OSTRAVSKÁ UNIVERZITA

„Výstavba nového kampusu na Černé louce – Univerzitní zázemí sportu a behaviorálního zdraví a Nová budova fakulty umění“

VYSVĚTLENÍ, ZMĚNA NEBO DOPLNĚNÍ ZADÁVACÍ DOKUMENTACE

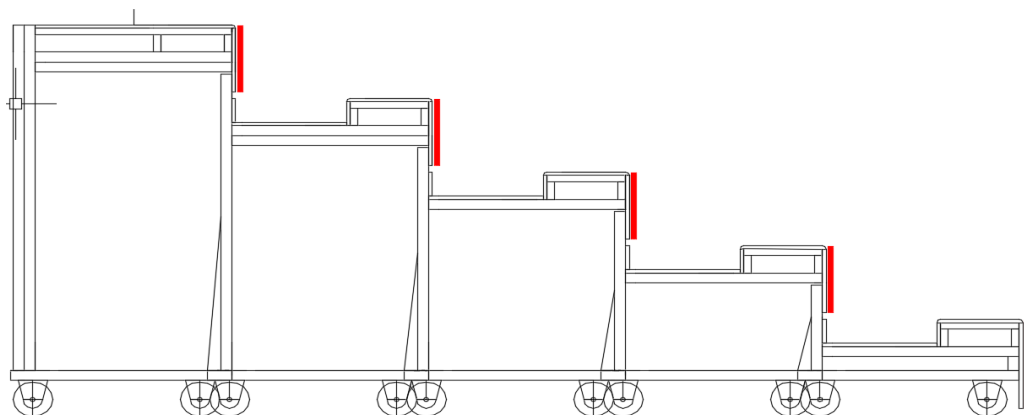
V části R2-Univerzitní zázemí sportu a behaviorálního zdraví - nadzemní část, jsou ve výpise zámečnických výrobků uvedeny mobilní tribuny Z01/9 a Z01/10, v jejichž popisu je uvedeno: „Sedáky a opěradlo-celobukové překližované desky složené ze 13 vrstev bukových dýh impregnovaných speciálními roztoky.... Svislá čela opěrek perforovaná-čtvercový otvor 25x25mm.“

Dle schématického obrázku, který je přiložen k popisu mobilních tribun zde žádná opěradla, ani opěrky nejsou.

V technické zprávě SO 03 je uveden popis: „Tribuna pro víceúčelové hřiště bude mít půdorysný rozměr 17,38 x 2,81 m a výšce 1,7m s kapacitou 70 osob.“ Ve výkresu 04-B HŘIŠTĚ Č. 1 - VÍCEÚČELOVÉ HŘIŠTĚ-TRIBUNA je pak uveden půdorysný rozměr shodný s technickou zprávou.

Má účastník ocenit předmětnou položku dle zadaného výkresu 04-B a technické zprávy SO03 bez ohledu na rozpor kapacit osob? Pokud ne, prosíme zadavatele o přesnou specifikaci předmětné pevné tribuny.

Zadavatel sděluje, že má účastník ocenit položku dle výkresu 04-B, v technické zprávě je chybně uvedena kapacita, správně je 96 osob.

Obr. č. 24 - trapézový plech 150/280 dle výkresů č. 214, 215, 218, 219 pro 3.NP a 4.NP objektu „B“

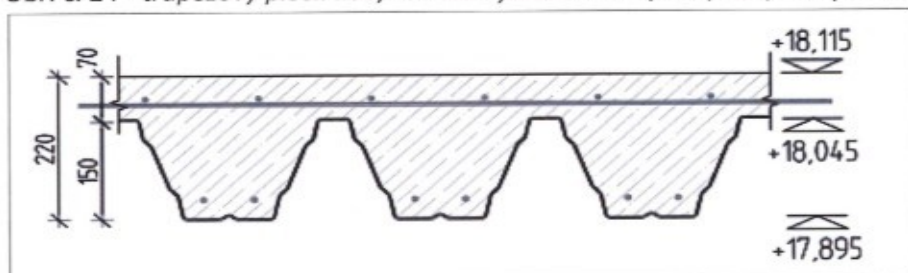
Položku č. 72 dle slepého rozpočtu nemůžeme dohledat v projektové dokumentaci. Tento trapézový plech je sice obsažen ve výkresu č. 203 pod položkami č. 35 a 48 jako dobetonávky dilatačního celku „B“ v 3.NP a 4.NP, ale ve výkresech těchto konstrukcí (výkresy č. 214, 215, 218, 219) není o tomto trapézovém plechu žádná zmínka. V těchto výkresech je zobrazen a zmíněn pouze trapézový plech 150/280, viz. obr. č. 24. Žádáme zadavatele o informaci, kde se nachází v zadávací dokumentaci tento trapézový plech. Zároveň žádáme o přesnou specifikaci tohoto trapézového plechu (chybí údaj o šířce vlny).

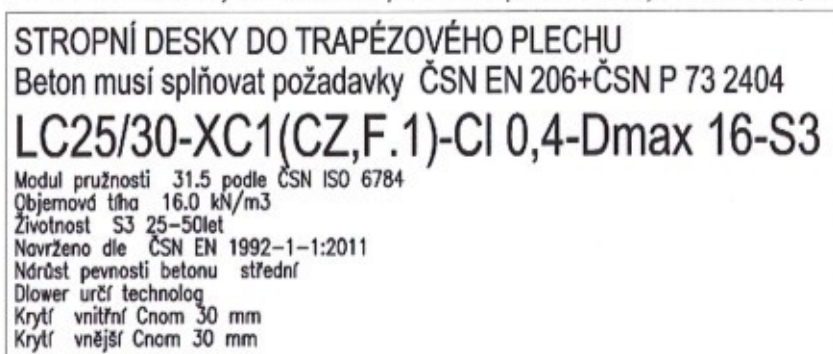
Položky č. 73 a 75 slepého rozpočtu jsou položky určené pro podepření klasického stropního bednění. Ve slepém rozpočtu se ale nachází také ztracené bednění z trapézového plechu (pol. č. 72) v ploše 4 128 m². K tomuto bednění nemůžeme dohledat položku pro podpěrnou konstrukci. Žádáme zadavatele o vysvětlení, případně upřesnění, kde ve slepém rozpočtu se nachází položka pro podpěrnou konstrukci ztraceného bednění z trapézového plechu.

Zadavatel sděluje, že trapézové plechy jsou dimenzované tak, aby nebylo nutno při betonáži provádět podpěrnou konstrukci.

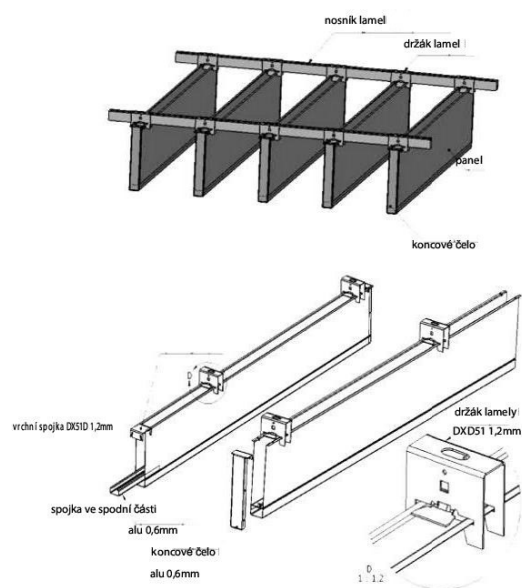
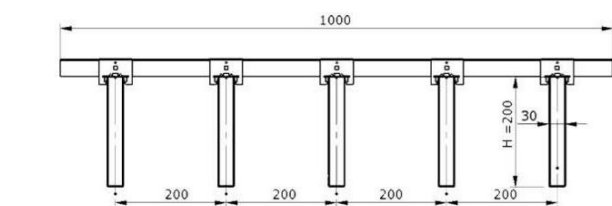
Vertikální lamelové podhledy-chybí bližší specifikace. Specifikace ve výpisu standardů je nedostatečná. Ve výkresu podhledů je tento podhled pouze schematicky, chybí řezy, rozkreslení podhledů, referenční výrobek. Není uvedena požadovaná barva podhledů a nosného roštu, nejsou dostatečně specifikovány technické a kvalitativní požadavky a doplňkové prvky podhledu (např. víčka lamel, otvory pro technologická zařízení atd.).

Žádáme zadavatele o přesnější specifikaci těchto lamelových podhledů (např. uvedením referenčního výrobku).

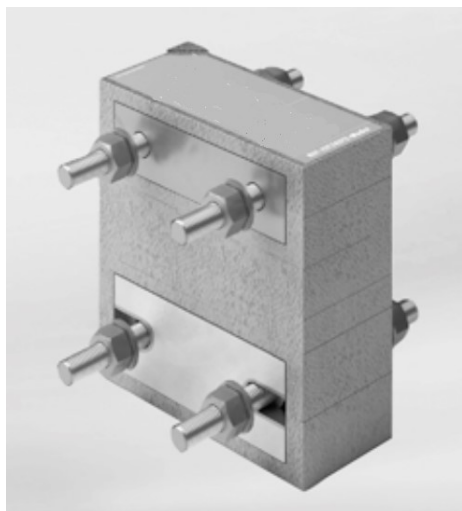
Položka č. 979 - distanční přerušení tepelného mostu-v zadávací dokumentaci nemůžeme dohledat specifikaci tohoto výrobku. Žádáme zadavatele o upřesnění požadované položky ze slepého rozpočtu.

Zadavatel uvádí, že specifikace položky č. 979 je znázorněna ve výkrese č. 415 detail F. V projektu je uvažováno se systémovým řešením (ocel-ocel), kdy vložený prvek s tepelnou izolací přenáší zatížení přes ocelové prvky.

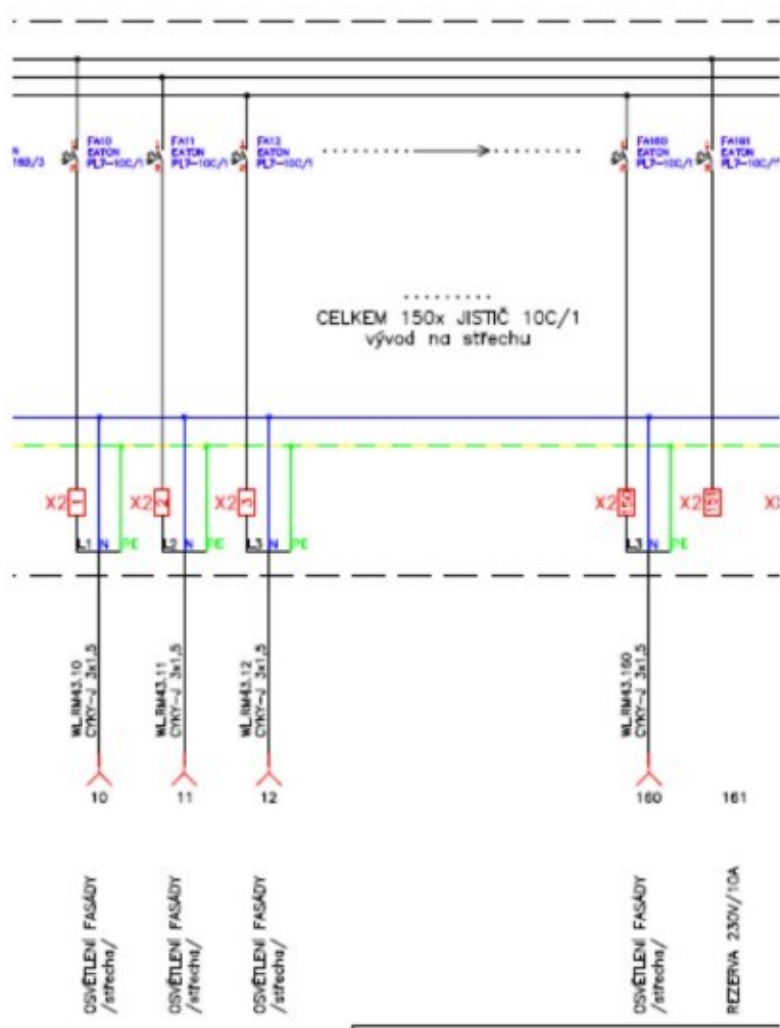
Z výkresu rozvaděče RM43, jež byl taktéž poskytnut až v rámci dodatečných informací, je patrné, že kabely CYKY-J 3x1,5, navržené pro připojení napájení jednotlivých světlených segmentů fasády, neobsahují volné vodiče pro použití ovládání, např. prostřednictvím DALI sběrnice.

Rozvaděč RM43 neobsahuje ani prostorovou rezervu pro možné osazení prvků řídicího systému pro ovládání RGB osvětlení.

Výřez z

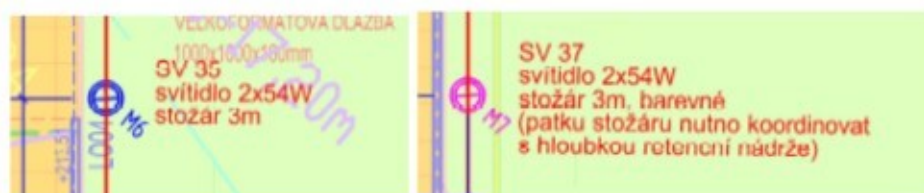
Po prozkoumání zadávací dokumentace IO 10 - Venkovní osvětlení konstatujeme, že svítidlo M7 na výkresech je dle technické zprávy a legendy v provedení 2x54W, tzn. s kompaktními zdroji.

instalováno 34ks sloupkového svítidla 2x54W, z toho budou vybrané sloupky s barevným podáním osvětlení. Nové zřizované areálové osvětlení, bude napojeno kabelovým vedení CYKY-J 5x4 z hlavního

Jelikož v zadávací dokumentaci není v IO 10 kniha svítidel a existují navíc nesrovnalosti v popisu provedení svítidel M6 a M7, žádáme zadavatele o upřesnění jejich designových a světelně-technických parametrů, vč. popisu a provedení barevných filtrů.
